广东茂名健康职业学院第二食堂社会餐饮 企业承包经营项目（电气部分）竣工图

二〇二一年五月

广东茂名健康职业学院第二食堂
社会餐饮企业承包经营项目

二层食堂WiFi路由器布置图

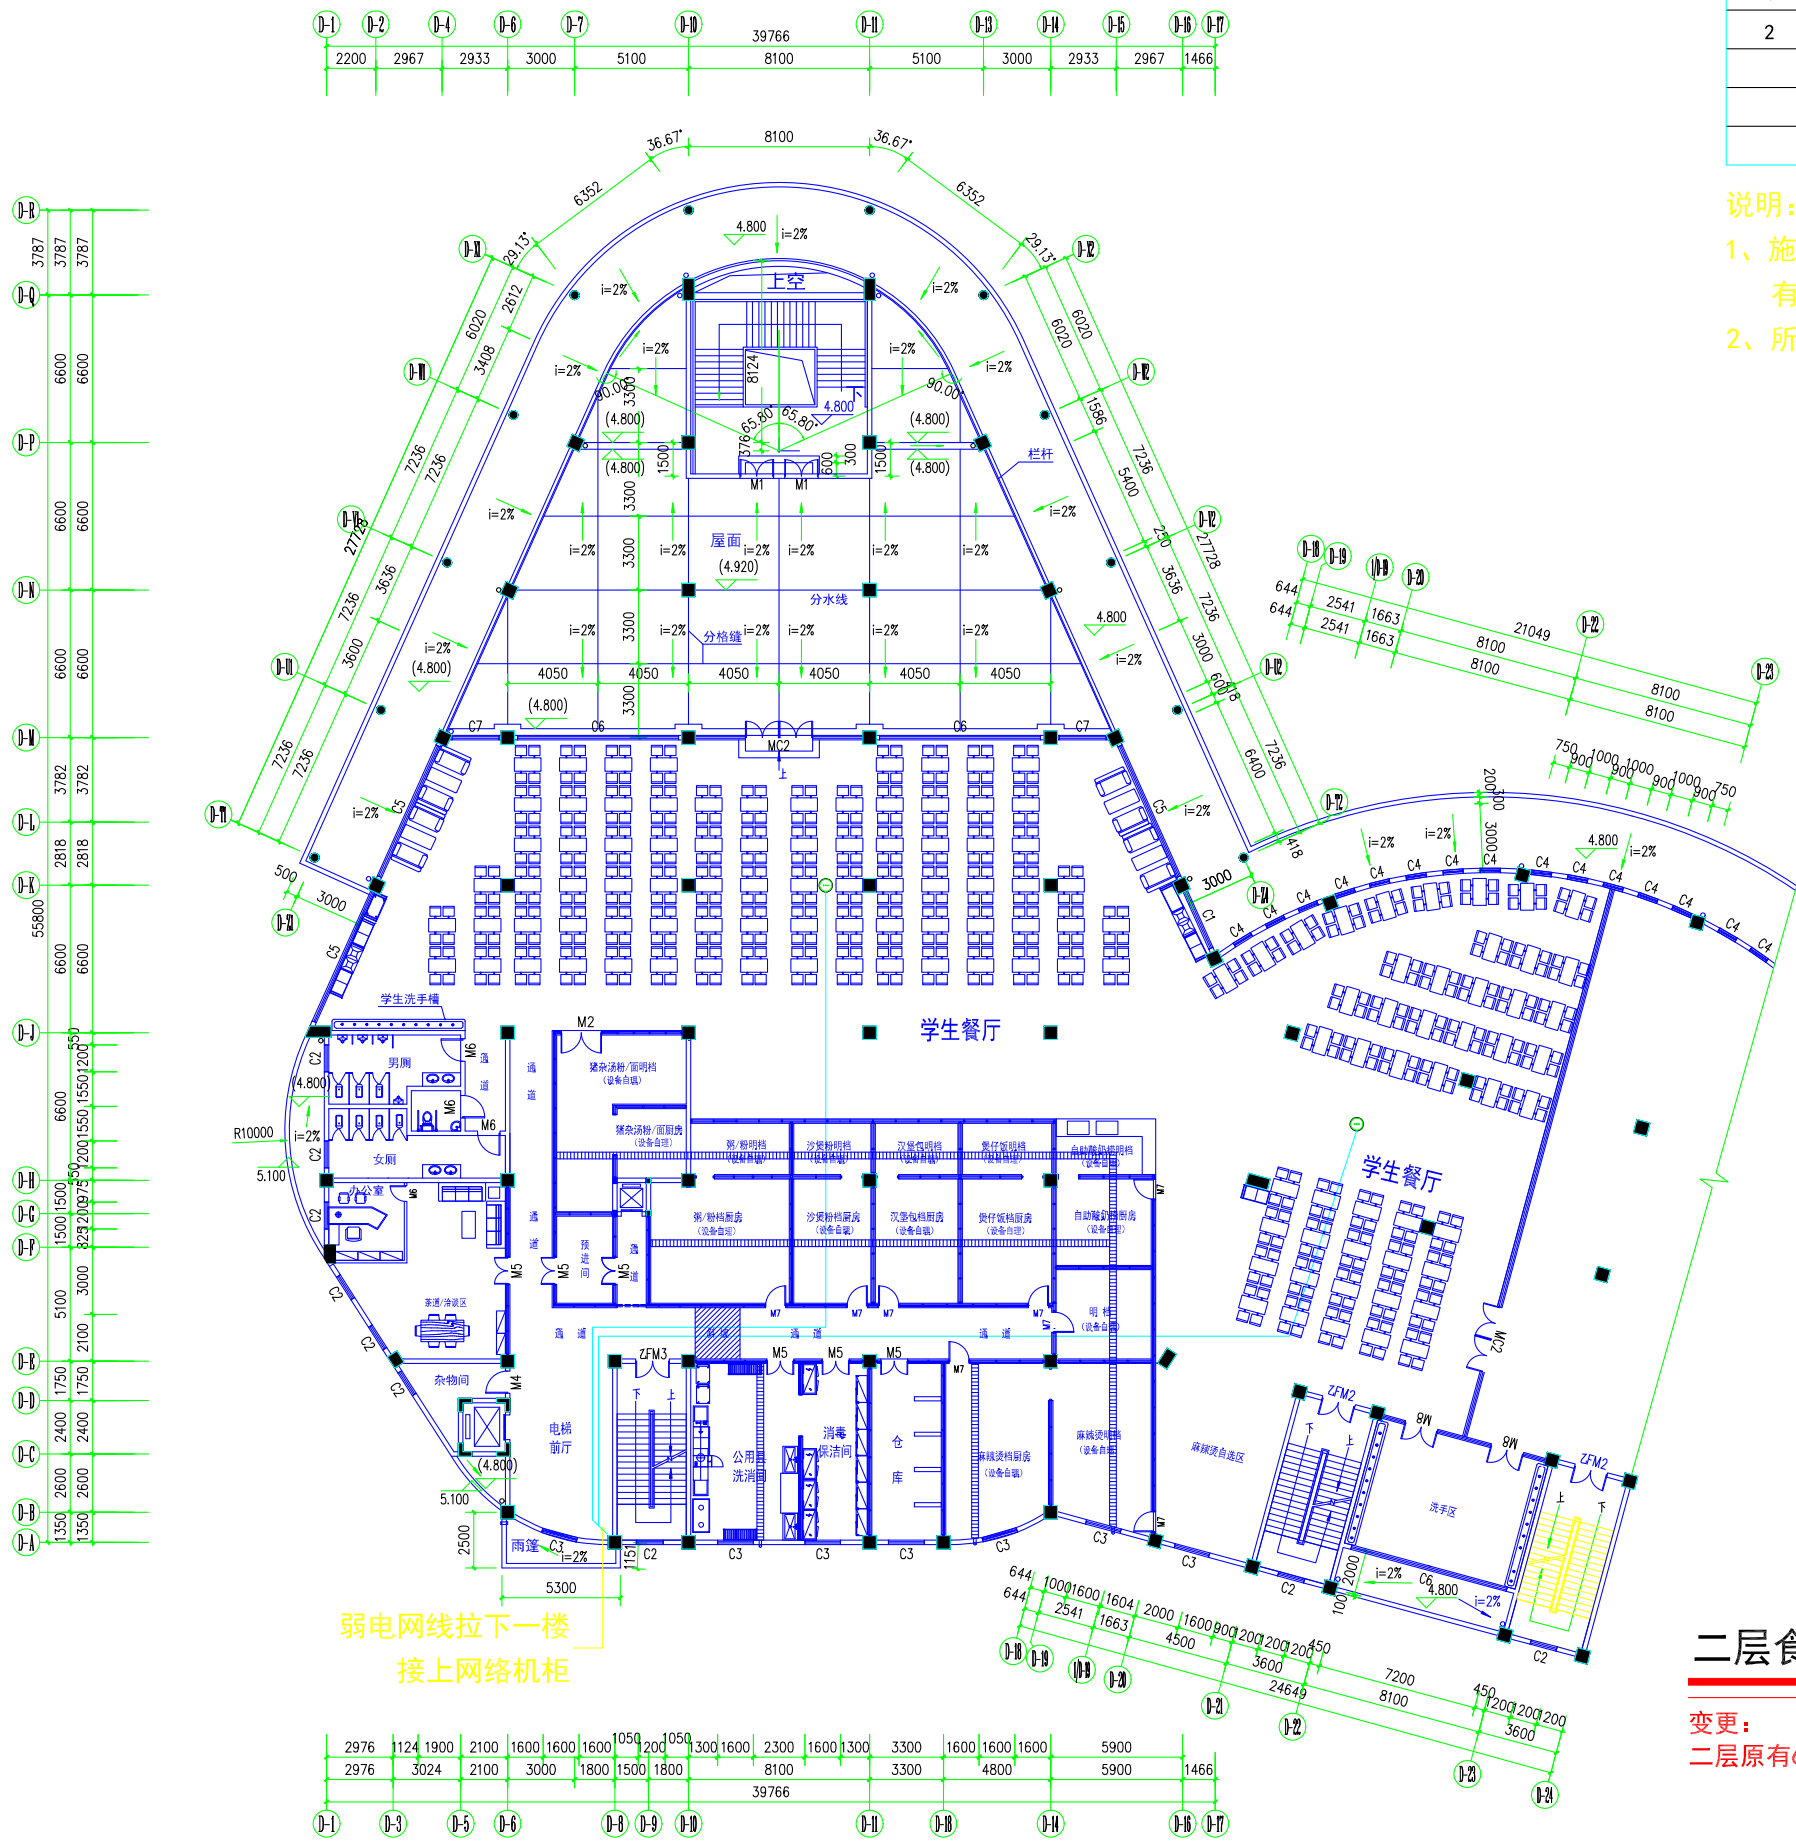
变更：
 二层原有6只WiFi路由器，现改为2只WiFi路由器。

二层打饭窗口网络插座布置图

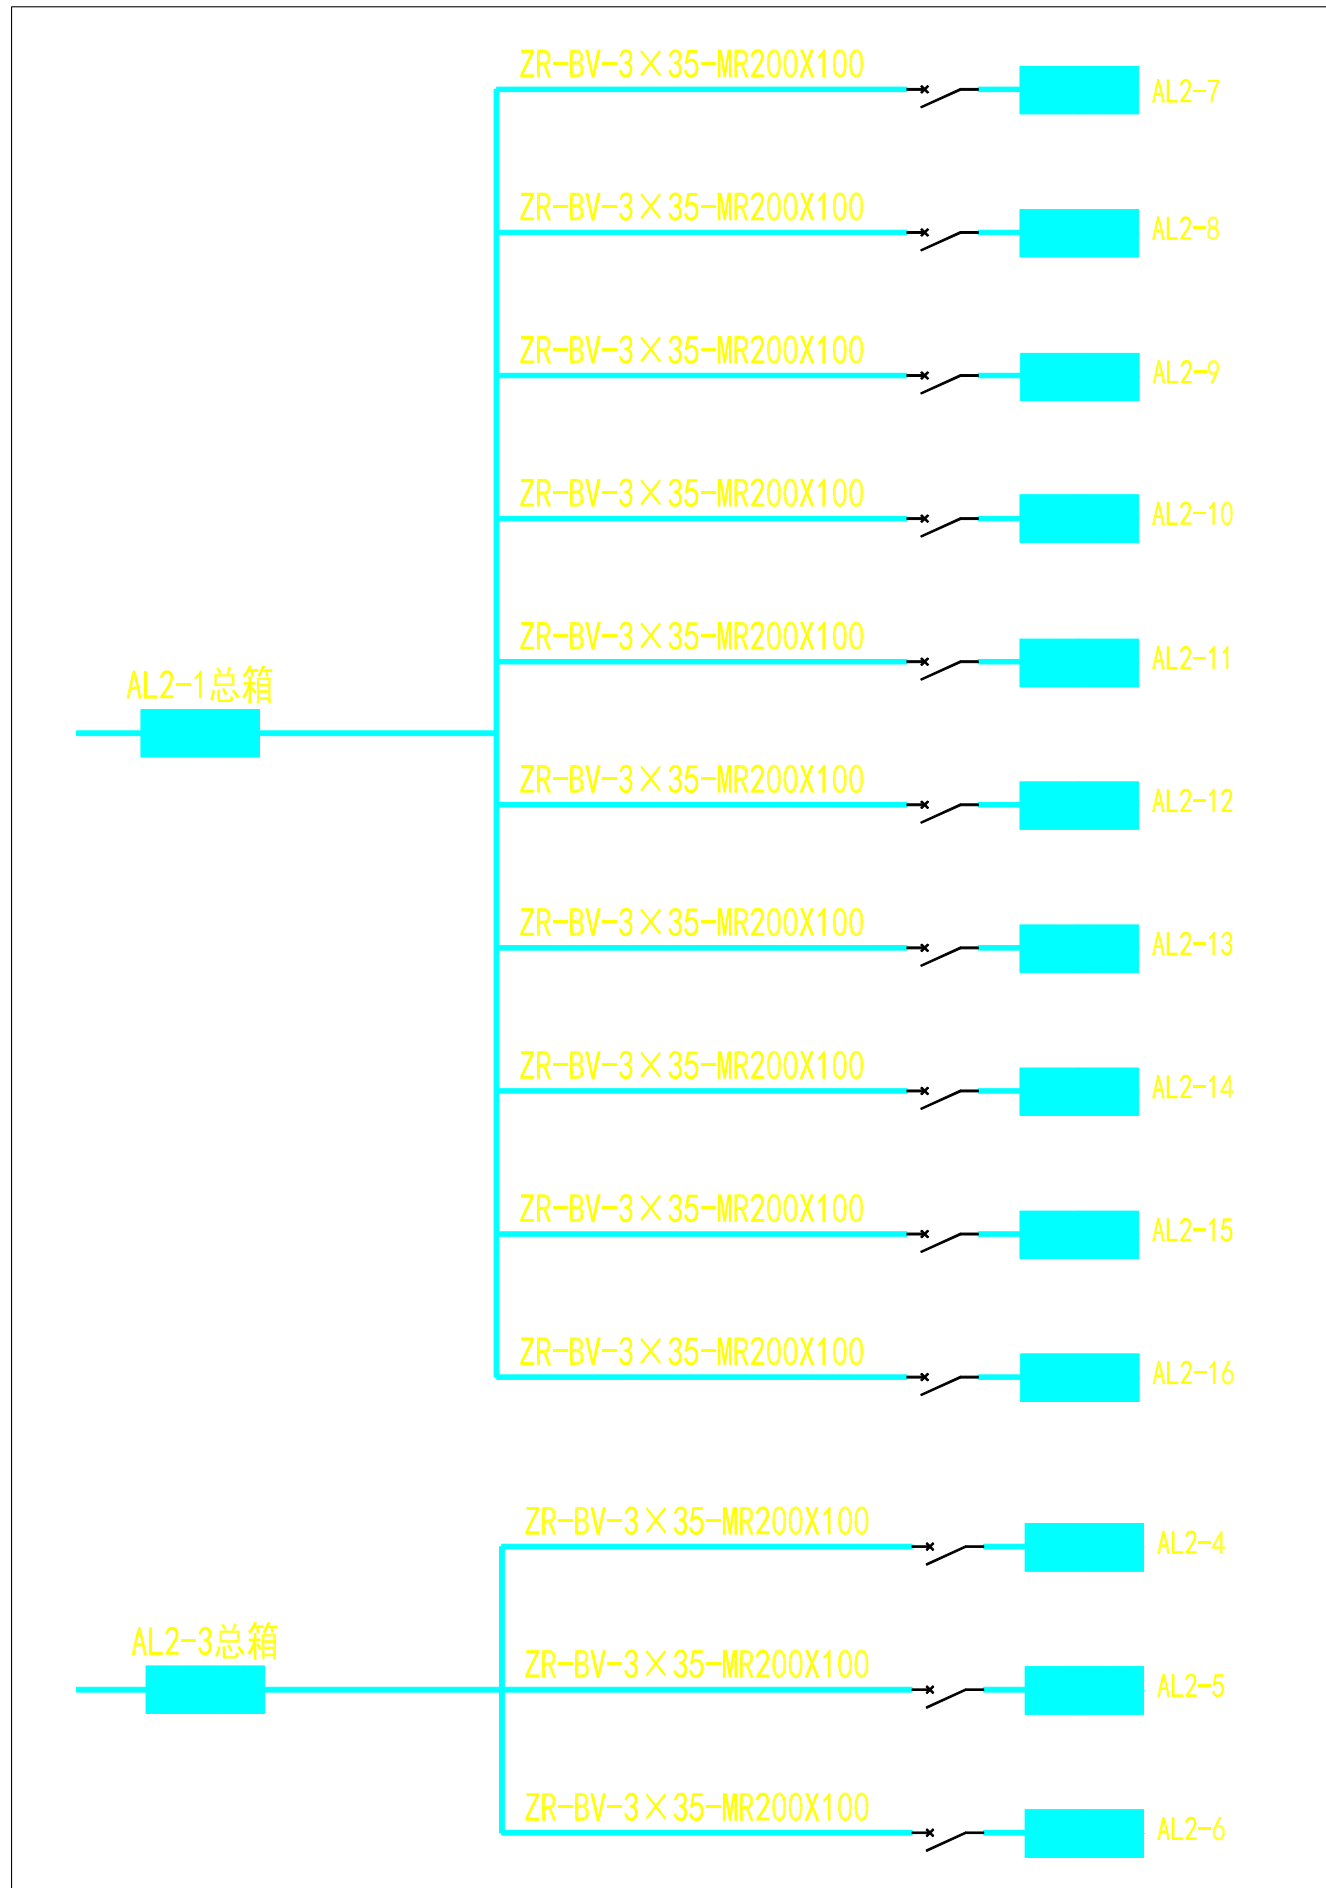
变更：原有22台打饭刷卡机，改为20台打饭刷卡机

三层食堂空调插座布置图

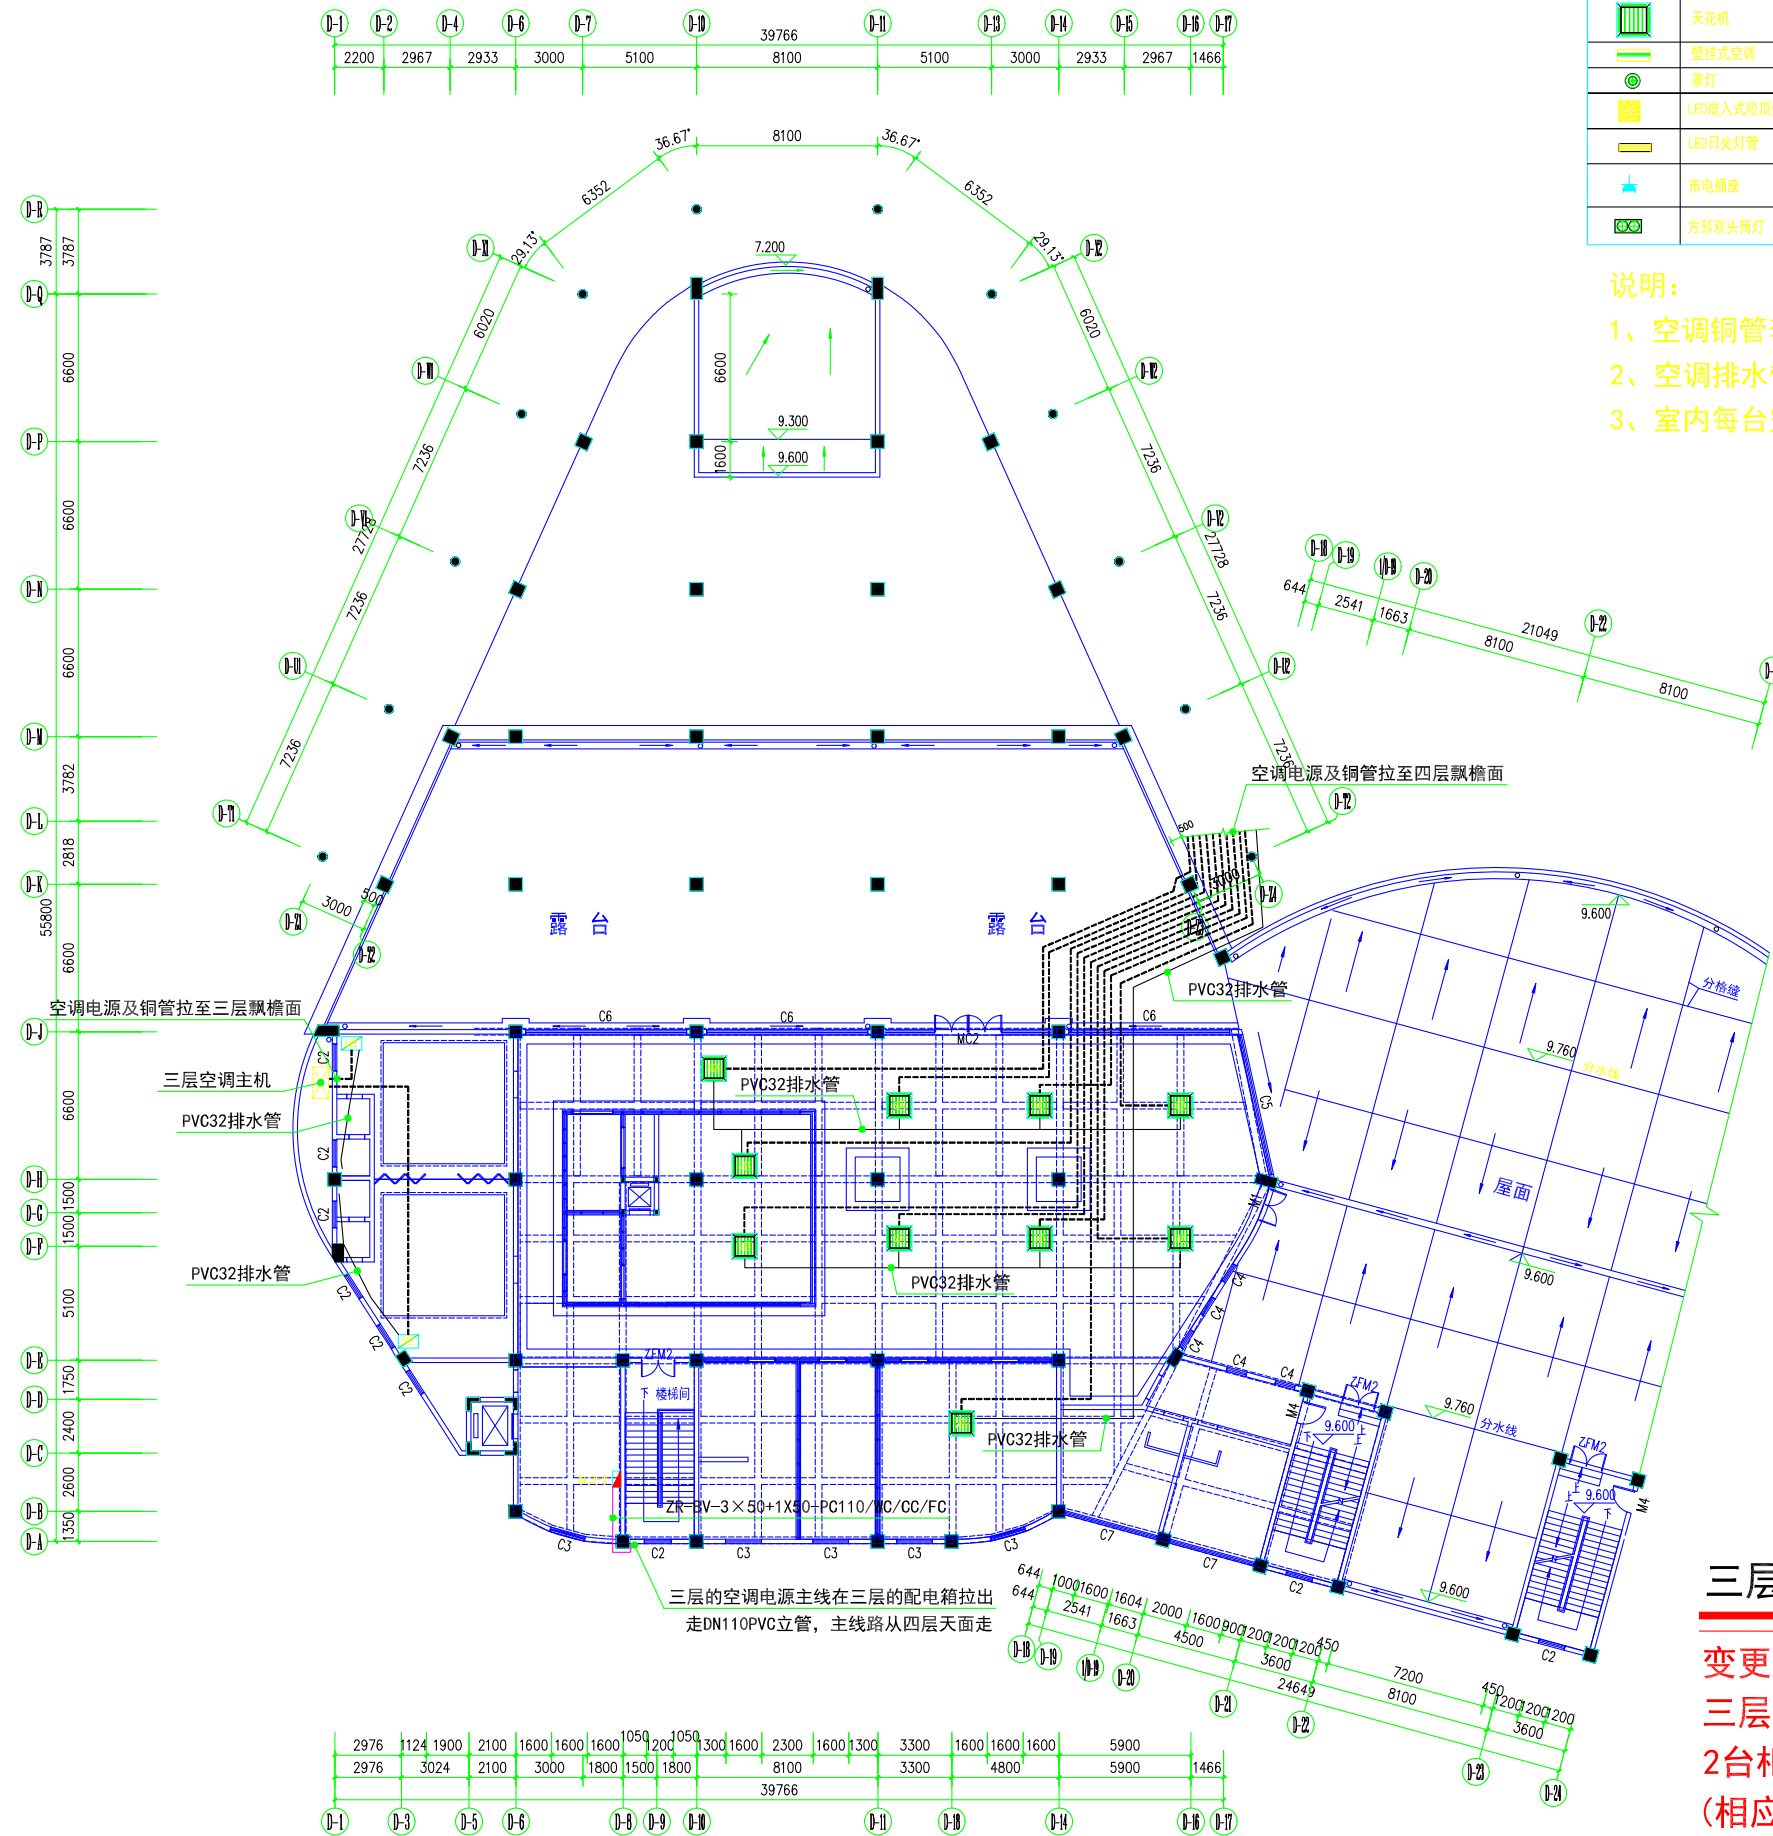
三层原10台空调改为10台天花机空调,
2台柜式空调, 空调的位置也变化
(相应增加空调主机及电源线)
